## **CLUB DES SPORTS DE RIMBERLIEU**

### **AUDIT SECURITE INCENDIE**

Date du rapport : 22/12/2022

Localisation obstacle dégagement

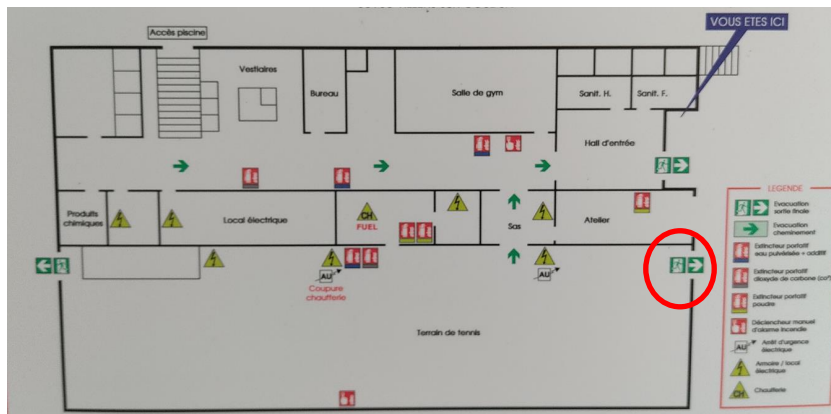
- Présence d'une grille devant une porte d'issue de secours du court de tennis faisant obstacle à une évacuation sûre et rapide des locaux.
- => Supprimer la grille au droit de la porte d'issue de secours. (la résistance du vitrage sera évoqué dans la suite du présent rapport)

Localisation obstacle dégagement

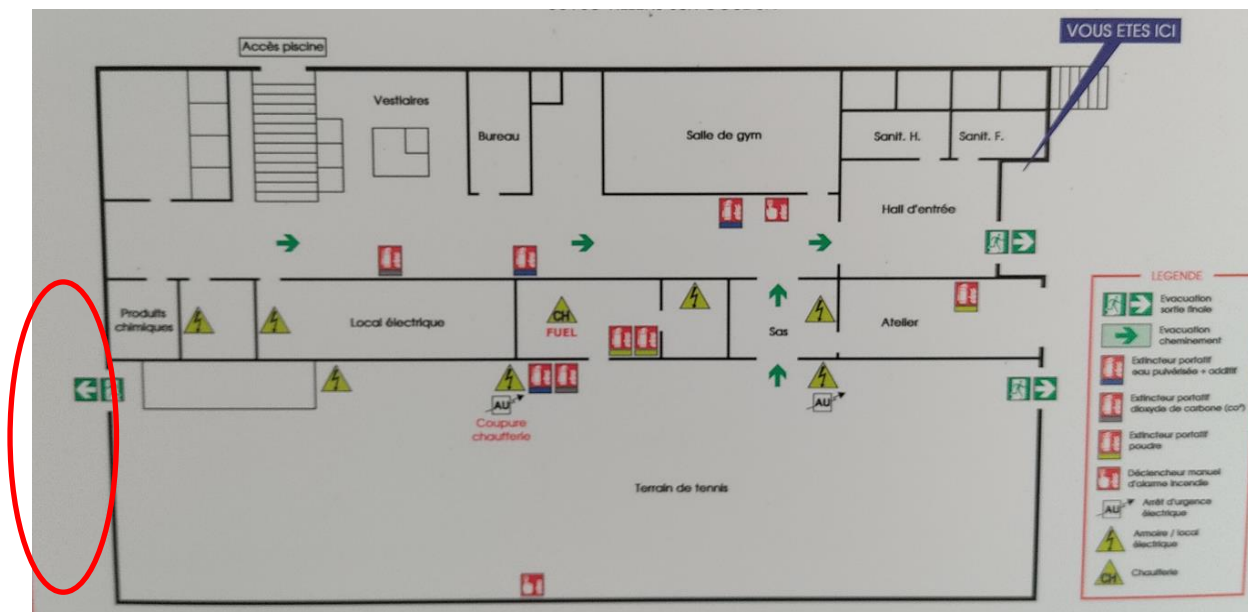
- Présence de dépôt de matériel dans la circulation extérieure servant de dégagement de secours.  
=> Supprimer le stockage situé dans les dégagements d'évacuation.

Localisation bloc portes à remplacer

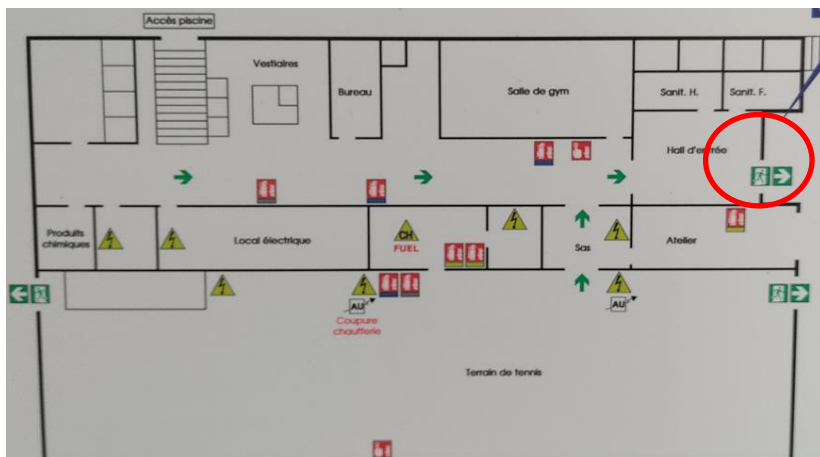
- Bloc portes du hall d'entrée et menuiserie attenante à remplacer :

Caractéristiques dimensionnelles du bloc portes non conforme à la norme NF P 20-101 (hauteur de passage inférieure à 2,04 m)

Présence d'un verrou en partie haute et partie basse du second vantail (le second vantail doit être facilement manœuvrable et déverrouillable).

Accessibilité des Personnes à Mobilité Réduite à assurer : la largeur nominale du vantail principale doit être de 0,80 m soit une largeur de passage utile minimale de 0,77 m. (repris dans le rapport sur l'accessibilité aux PMR)

Vitrage en place non résistant en cas de heurt : Risque de blessure.

Localisation bloc portes à remplacer

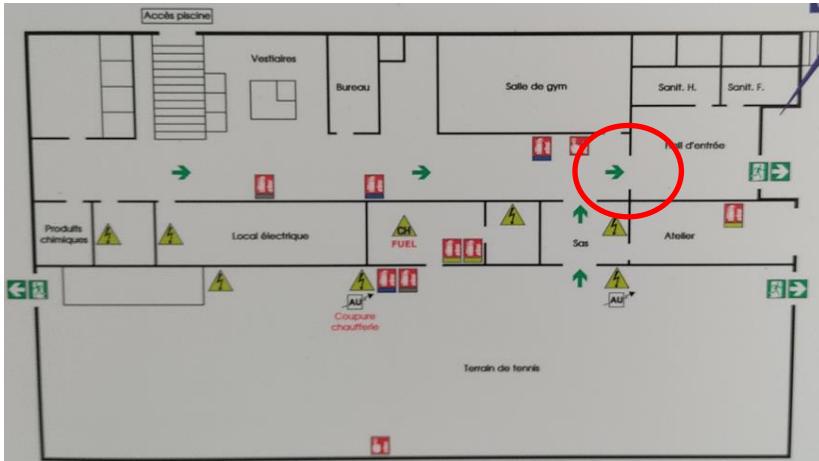
- Bloc portes sas hall d'entrée à remplacer :

Caractéristiques dimensionnelles du bloc portes non conforme à la norme NF P 20-101 (hauteur de passage inférieure à 2,04 m)

Accessibilité des Personnes à Mobilité Réduite à assurer : la largeur nominale du vantail principale doit être de 0,80 m soit une largeur de passage utile minimale de 0,77 m. (repris dans le rapport sur l'accessibilité aux PMR)

Localisation bloc portes à remplacer

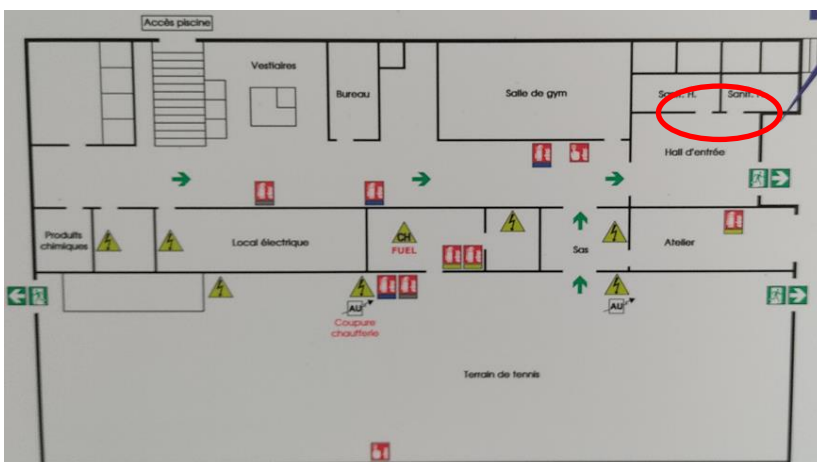
- Portes d'accès aux ensembles WC à remplacer :

Largeur de passage inférieure à 1 UP (80 cm dans établissement existant)

Caractéristiques dimensionnelles des portes non conforme à la norme NF P 20-101 (hauteur de passage inférieure à 2,04 m)

Largeur de passage insuffisant pour Accessibilité des Personnes à Mobilité Réduite (repris dans le rapport sur l'accessibilité aux PMR)

Localisation bloc portes à remplacer

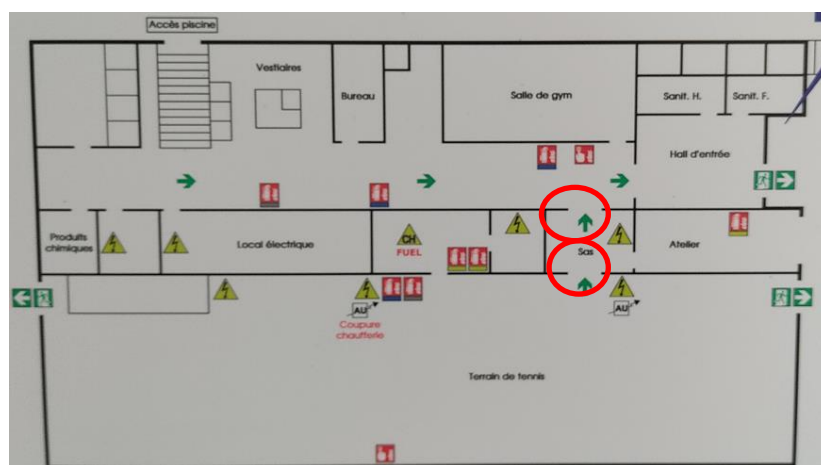
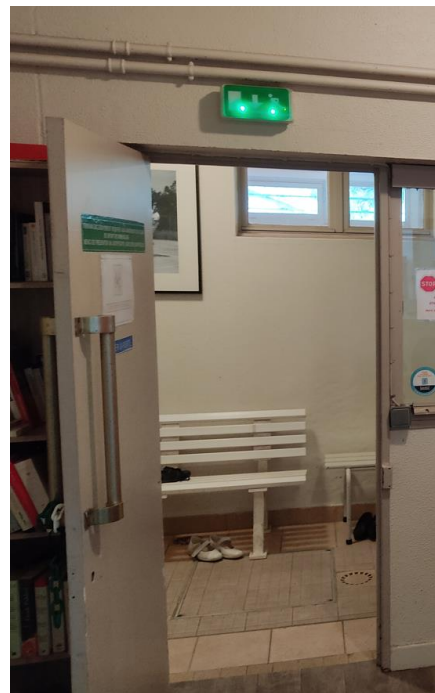
- Portes du local accueil à remplacer :

Largeur de passage inférieure à 1 UP (80 cm dans établissement existant)

Caractéristiques dimensionnelles des portes non conforme à la norme NF P 20-101 (hauteur de passage inférieure à 2,04 m)

Présence d'un verrou sur les vantaux empêchant l'ouverture facile et rapide.

Localisation bloc portes à remplacer

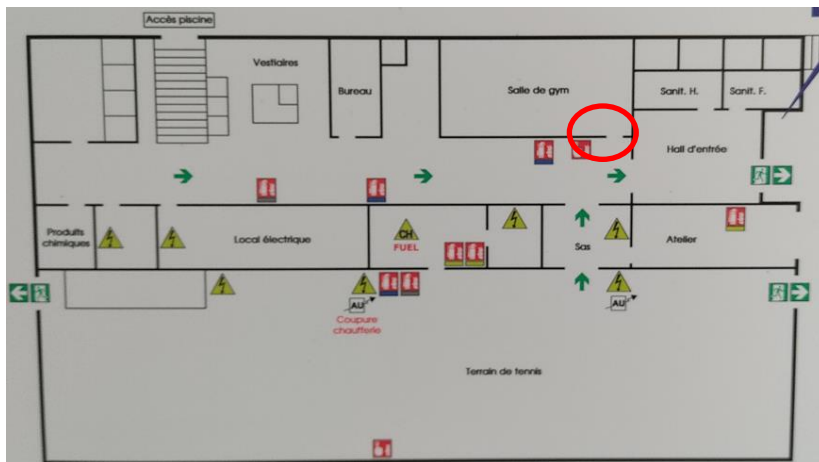
- Bloc portes du local gym / danse à remplacer :

Caractéristiques dimensionnelles du bloc portes non conforme à la norme NF P 20-101 (hauteur de passage inférieure à 2,04 m)

Présence d'un verrou en partie haute et partie basse du second vantail (le second vantail doit être facilement manœuvrable et déverrouillable).

Accessibilité des Personnes à Mobilité Réduite à assurer : la largeur nominale du vantail principale doit être de 0,80 m soit une largeur de passage utile minimale de 0,77 m. (repris dans le rapport sur l'accessibilité aux PMR)

Localisation bloc portes à remplacer

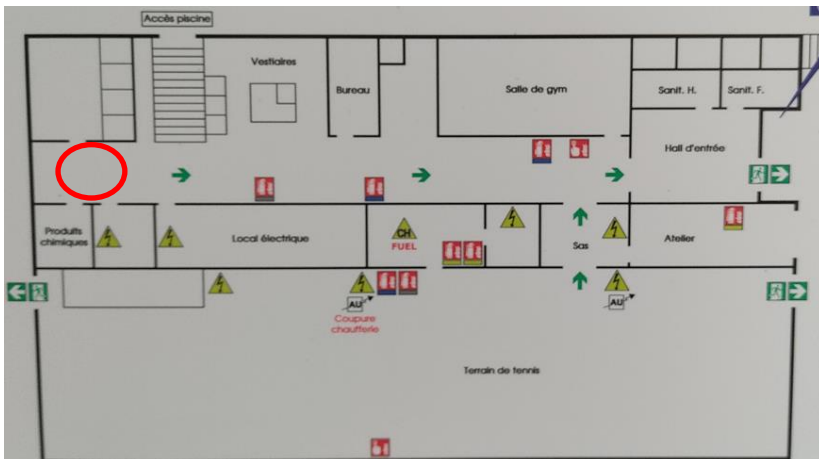
- Bloc porte dégagement arrière du bâtiment à remplacer :

Caractéristiques dimensionnelles du bloc portes non conforme à la norme NF P 20-101 (hauteur de passage inférieure à 2,04 m)

Présence d'un verrou en partie haute et partie basse du second vantail (le second vantail doit être facilement manœuvrable et déverrouillable).

Accessibilité des Personnes à Mobilité Réduite à assurer : la largeur nominale du vantail principale doit être de 0,80 m soit une largeur de passage utile minimale de 0,77 m. (repris dans le rapport sur l'accessibilité aux PMR)

Vitrage en place non résistant en cas de heurt : Risque de blessure.

Localisation bloc portes à remplacer

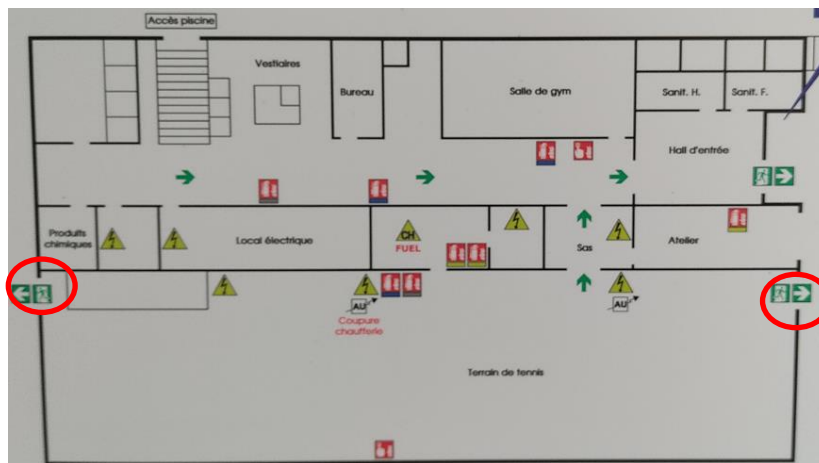
- Blocs Portes d'issue de secours court de tennis à remplacer :

Caractéristiques dimensionnelles des blocs portes non conformes à la norme NF P 20-101 (hauteurs de passage inférieures à 2,04 m)

Accessibilité des Personnes à Mobilité Réduite à assurer : la largeur nominale du vantail principale doit être de 0,80 m soit une largeur de passage utile minimale de 0,77 m. (repris dans le rapport sur l'accessibilité aux PMR)

Vitrages en place non résistant en cas de heurt : Risque de blessure.

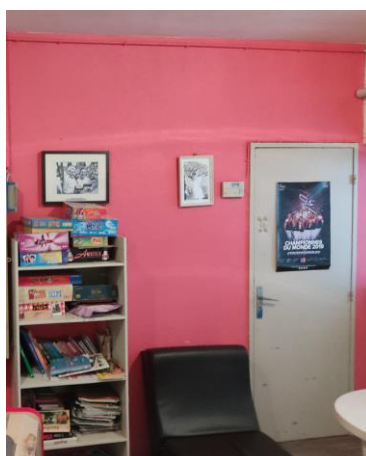
- L'atelier

Porte coupe-feu de degré ½ heure avec ferme-porte à prévoir entre atelier et local accueil.

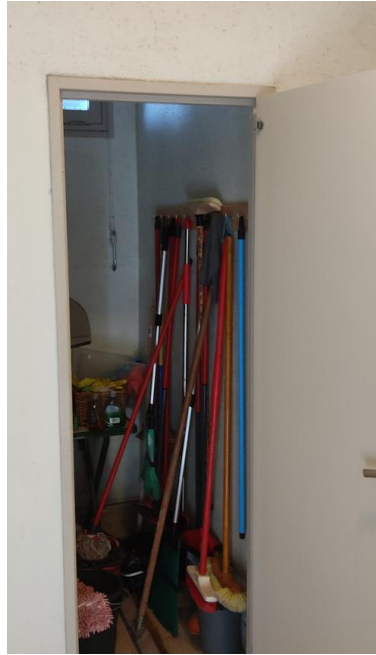
- Sanitaire servant de local ménage
- Déplacer le stockage présent dans le sanitaire dans un local à risques moyens isolé.  
- Ou transformer le WC en local ménage en créant une enveloppe (parois) coupe-feu 1 heure, avec porte coupe-feu ½ h + ferme-porte.

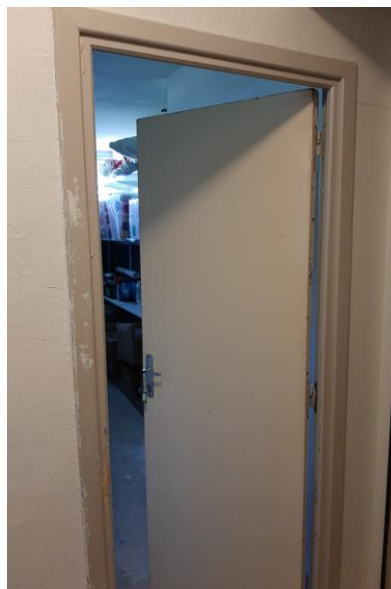
- Bureau (servant de stockage)

Remplacer la porte du local. Mettre en place une porte coupe-feu ½ heure avec ferme-porte.

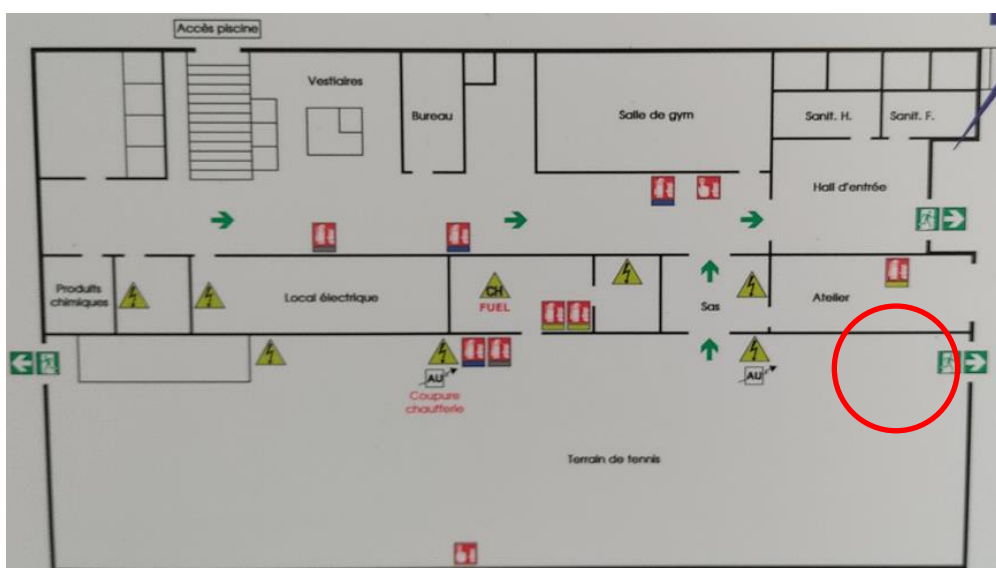
- Local chlore

Porte coupe-feu de degré ½ heure avec ferme-porte à mettre en place au droit du local.

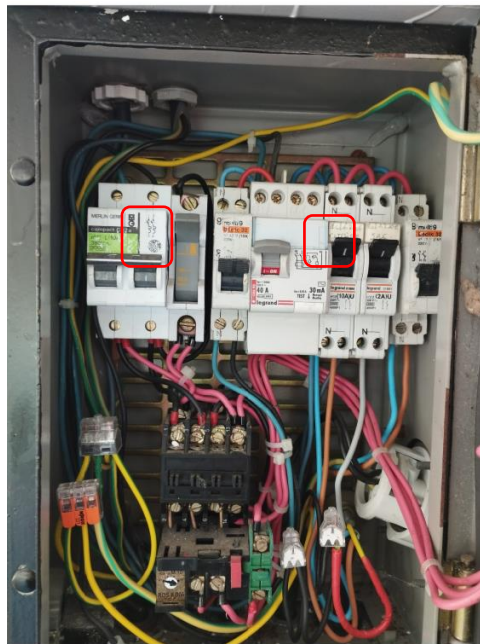
- Coffret patio accès piscine

Candélabres zone bassin déclarés hors service

=> Maintenir le coffret fermé à clé.

=> Identifier clairement et précisément tous les départs de façon pérenne. On doit pouvoir également retrouver le départ qui alimente ce coffret dans le TGBT.

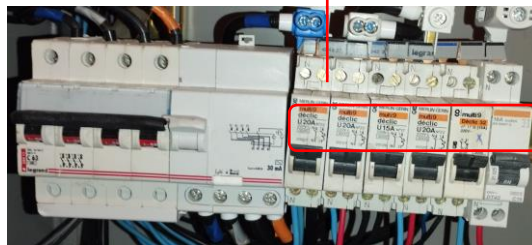
- Tableau implanté dans le SAS (suivant plan d'intervention)

Absence de schéma avec les indications nécessaires au dimensionnement des disjoncteurs (courants de court-circuit).

Télécommande de mise au repos des B.A.E.S inefficace.

=> L'identification du départ qui alimente ce tableau dans le TGBT doit être en adéquation (départ non identifié, indéterminé).

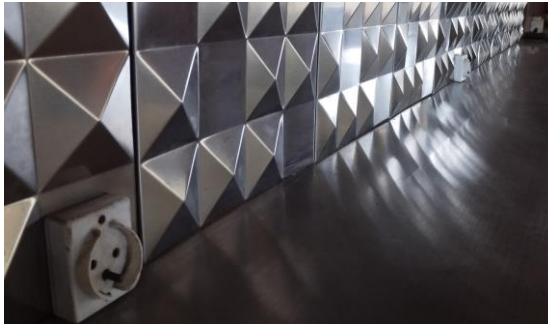
- Court de tennis : Prise de courant du bar

Matériel non conforme (*absence d'obturateurs automatiques sur les alvéoles*).
